**Til:** Meland Kommune v/Harry Finseth  
**Fra:** Norconsult AS v/Jan Amund Walde  
**Dato:** 2017-12-08

## Vurdering kryss Parkeringsplass

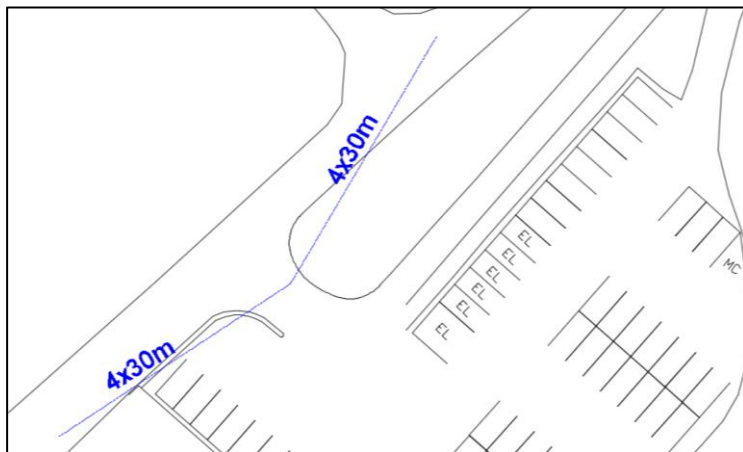
Figuren nedenfor viser inntegnet sikktrekant for avkjørselen til deponiområdet med lengder i henhold til figuren over. Da det ikke ligger noen sikthindrende objekter innenfor sikktrekanten fremgår det at avkjørselen får tilfredsstillende siktforhold i tråd med krav fra håndbøkene.

Med hensyn på beliggenhet anses avkjørselens plassering å være tilfredsstillende. Avkjørselen bør ikke flyttes lenger mot nordøst, da dette vil kunne føre til konflikter med tilstøtende avkjørsel i nordøst. Med hensyn på geometri er avkjørselen utformet med radius på rundt 4 meter, i tråd med anbefalinger gitt i håndbøkene.
